①改善箇所説明図

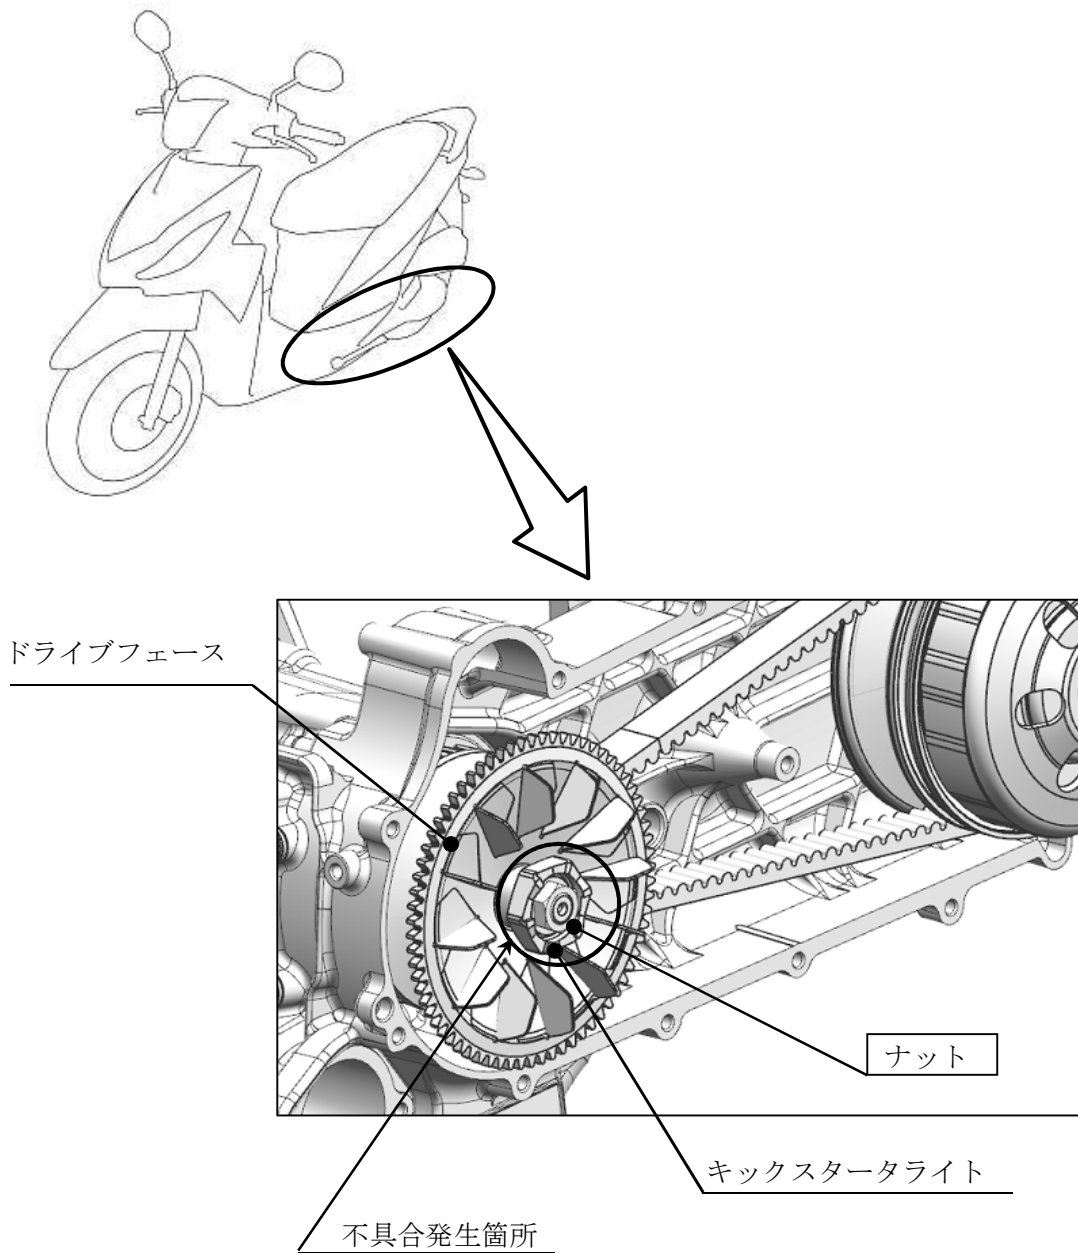
動力伝達装置において、ベルト駆動用のプーリの組付け方法が不適切なため、プーリの固定ナットの締付けトルクが不足しているものがある。そのため、走行中にナットが緩み異音が発生し、そのままの状態で使用を続けると、最悪の場合、駆動力を伝えることができず走行不能に至るおそれがある。

全車両、ベルト駆動用のプーリ固定ナットを規定トルクで締付ける。

注： は規定トルクで締付けする部品を示す。

識別：サイドスタンドブラケットに黄色のシールを貼付する。
